**Avis délibéré sur le projet de création d'une carrière de matériaux alluvionnaires sur la commune de Vauclerc (51) porté par la Société des carrières de l'est**

n°MRAe 2023APGE92

Nom du pétitionnaire	Société des carrières de l'est
Commune	Vauclerc
Département	Marne (51)
Objet de la demande	projet de création d'une carrière de matériaux alluvionnaires
Date de saisine de l'Autorité environnementale :	04/07/23

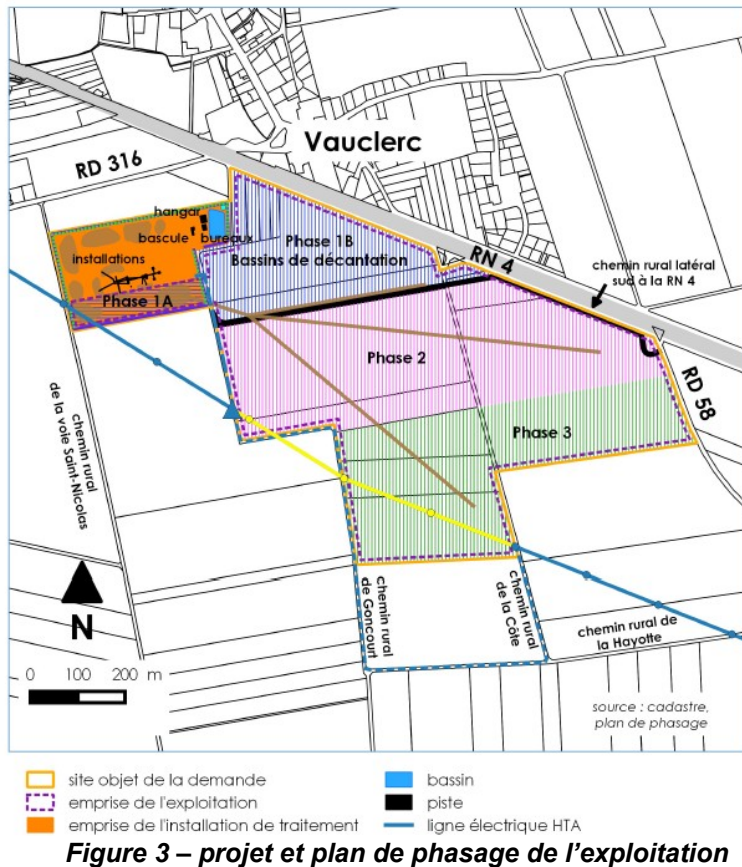
L'emprise du projet de la carrière est composée de (cf figure 3 du présent avis) :

- 1 bande de 10 m inexploitable constituant une marge de recul par rapport aux limites du périmètre ;
- 1 zone au nord-ouest en orange sur la figure 3 (parcelles ZE 28 et ZE 29) réservée aux installations de traitement des matériaux extraits (broyage, criblage, lavage). Cette zone sera partiellement exploitée sur la parcelle ZE 29 (phase 1A sur la figure), et comportera également à son angle nord-est un bassin d'eaux claires de 2 500 m<sup>3</sup> qui servira :

**Figure 7 – installation de décantation prévue par le pétitionnaire**

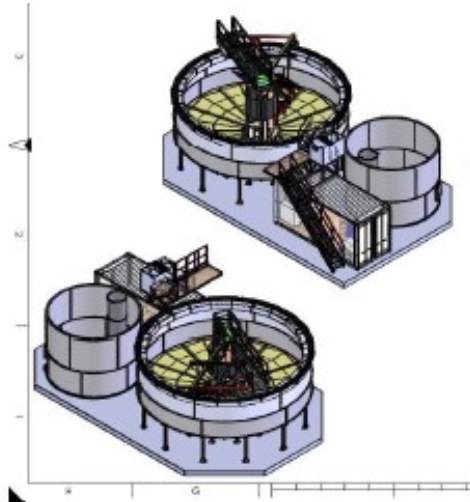
**Concernant la zone de décantation, le pétitionnaire a précisé en cours d'instruction de la demande d'autorisation environnementale**, qu'il a décidé d'investir dans un système de recyclage des eaux de process, ce système ayant pour intérêt majeur de faire une économie de plus de 90 % de la consommation d'eau du site. Ainsi il n'y aura plus de bassins de décantation mais un système comprenant un décanteur et une presse à boues localisés sur l'emprise de l'installation de traitement sur une surface inférieure à 800 m<sup>2</sup> (schéma présenté en figure 7 ).

**L'Ae recommande de décrire de manière détaillée les installations et le fonctionnement du dispositif prévu pour le recyclage des eaux de process, avec ses performances, et de préciser si le choix d'une installation de décantation à la place des bassins prévus initialement nécessite toujours la présence d'un bassin d'eaux claires et d'un forage d'appoint, et s'il en résulte une modification des quantités d'apports extérieurs de remblais inertes, ou dans le phasage des opérations d'extraction.**

**Figure 9 – position de la ligne 20 kV et des pylônes**

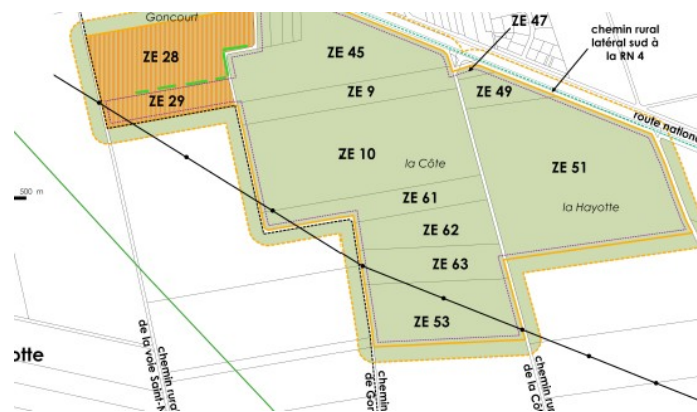
L'Ae note la présence d'une ligne de haute tension de 20 kV surplombant la partie sud du projet. Cette ligne présente 4 pylônes dans l'emprise sollicitée pour le projet (cf figure 9 du présent avis) :

**L'Ae recommande de préciser sur un plan le tracé du dévoiement de la ligne électrique.**
